Mission régionale d'autorité environnementale

Avis de la Mission régionale d'autorité environnementale de la région Nouvelle-Aquitaine sur le projet d'aménagement d'une liaison routière entre la RN11 et la RD108 (17)

n°MRAe 2019APNA119

dossier P-2018-7513

Localisation du projet. Source : étude d'impact actualisée (septembre 2018) p.19

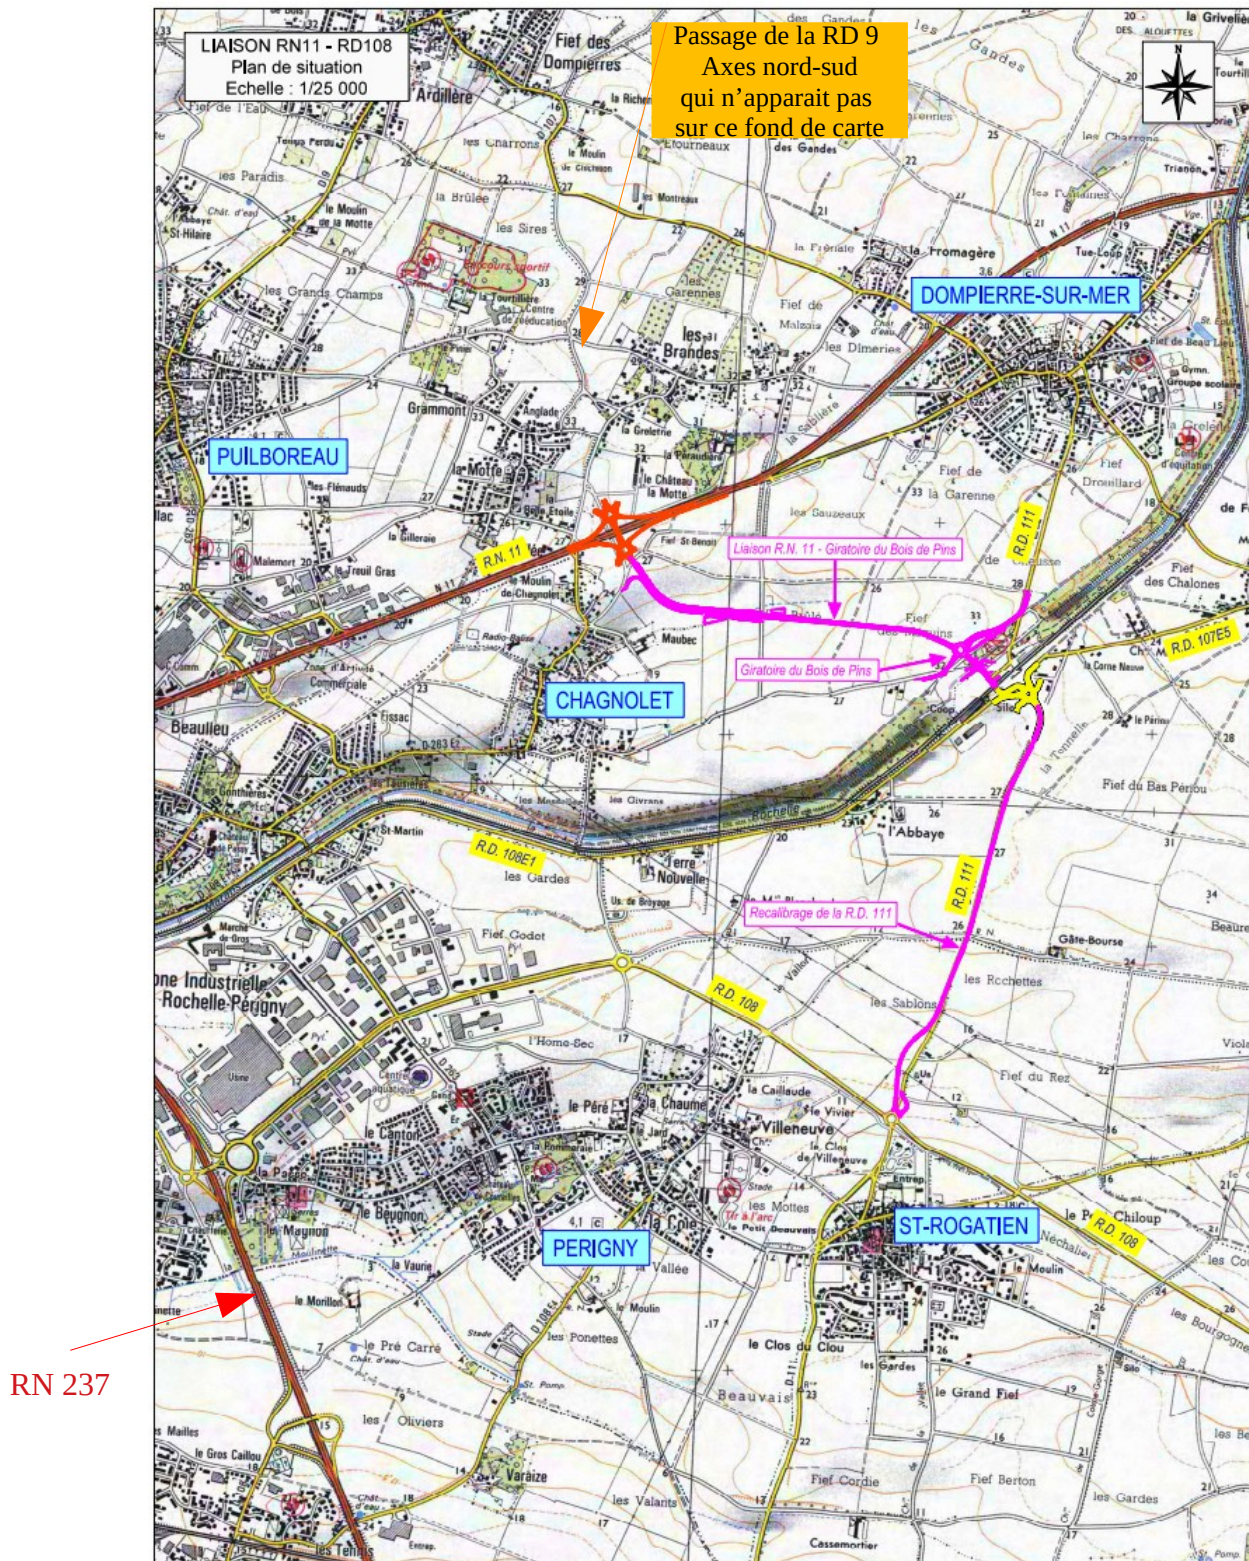
Il est également cité l'objectif de « prolonger la liaison RD 9-RN 11. Cette nouvelle voie pourrait faire suite à l'aménagement de la RD 9, liaison importante entre La Rochelle et la Vendée »². La RD 9 n'est pas visible sur les fonds de plan joints à l'étude (notamment carte ci-après annotée des informations manquantes en orange et rouge par la MRAe).

Le dossier doit justifier le périmètre de projet retenu et être précisé le cas échéant en considérant les effets cumulés avec le projet de la RD 9 déjà réalisé au nord et les incidences du tronçon futur qui rejoindrait la RD 105.

Carte du « Réseau de transports » tirée du Document d'Orientations Générales du SCOT de la Communauté d'agglomération de La Rochelle approuvé en 2011 (jointe en p 213 de l'étude d'impact actualisée).

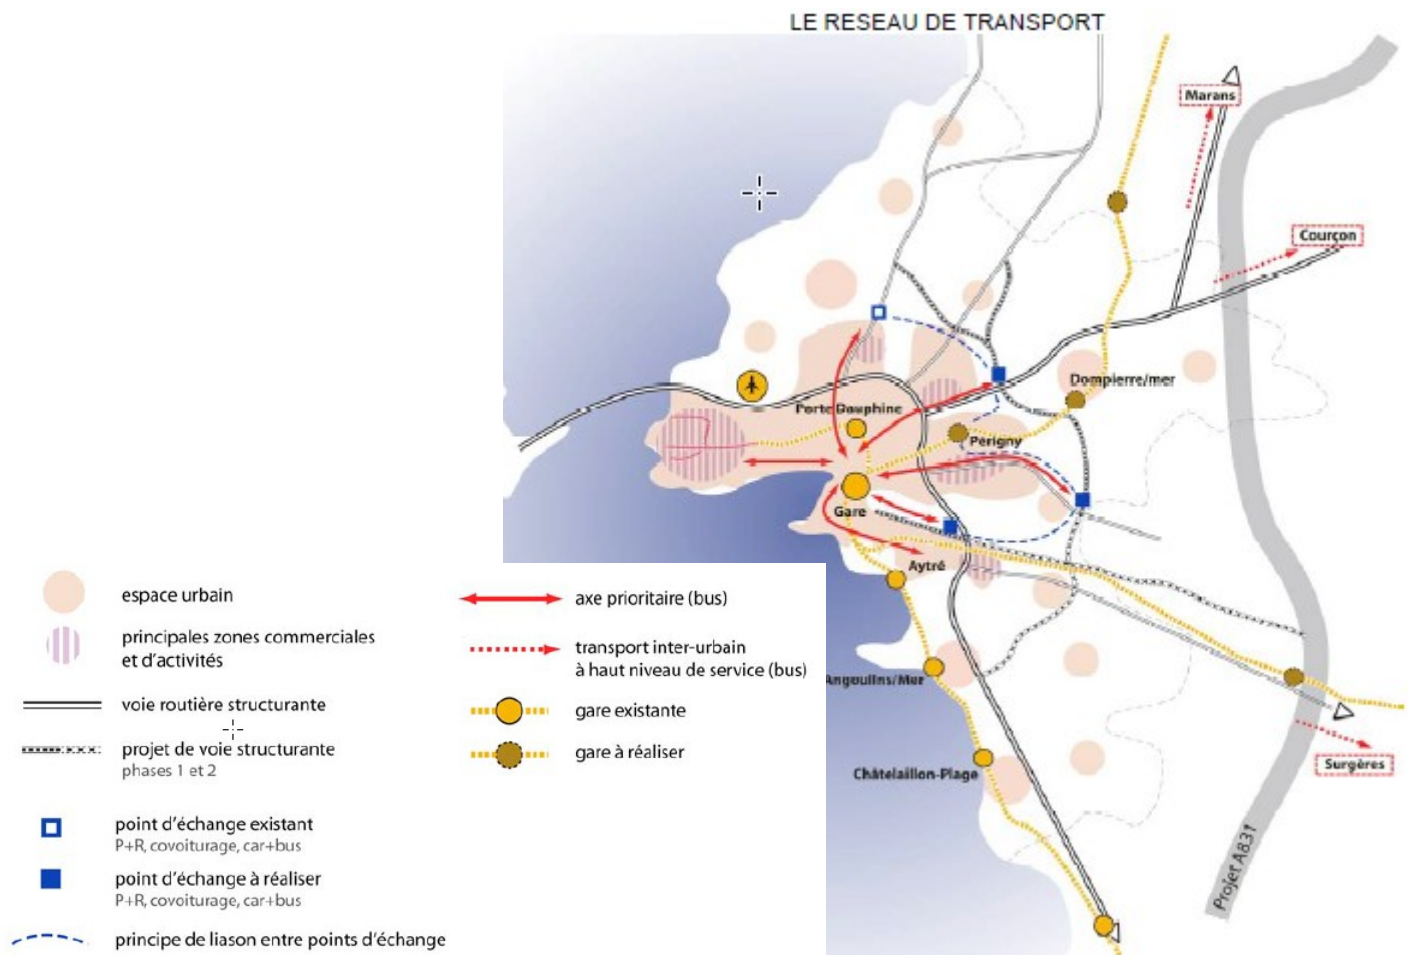
Cette liaison est désignée sur la carte du « Réseau de transports », tirée du SCoT de la communauté d'agglomération de La Rochelle (voir carte reproduite en page suivante), comme « projet de voie structurante » entre l'agglomération de La Rochelle et la Vendée ; elle rejoint, au sud, la RD 108 et, au nord, la RD 9 et la RD 105 par une « fourche » (au niveau de la commune de Saint-Xandre).

Ce « projet de voie structurante », entre La Rochelle et la Vendée, laisse entendre que l'objet du présent dossier transmis à la MRAe ne concerne qu'une partie d'un axe complet projeté. La MRAe s'interroge par conséquent sur le véritable périmètre de projet à considérer pour l'évaluation environnementale, au vu de l'article L 122-1 du code de l'environnement qui précise : « Lorsqu'un projet est constitué de plusieurs travaux, installations, ouvrages ou autres interventions dans le milieu naturel ou le paysage, il doit être appréhendé dans son ensemble, y compris en cas de fractionnement dans le temps et dans l'espace et en cas de multiplicité de maîtres d'ouvrage, afin que ses incidences sur l'environnement soient évaluées dans leur globalité ».
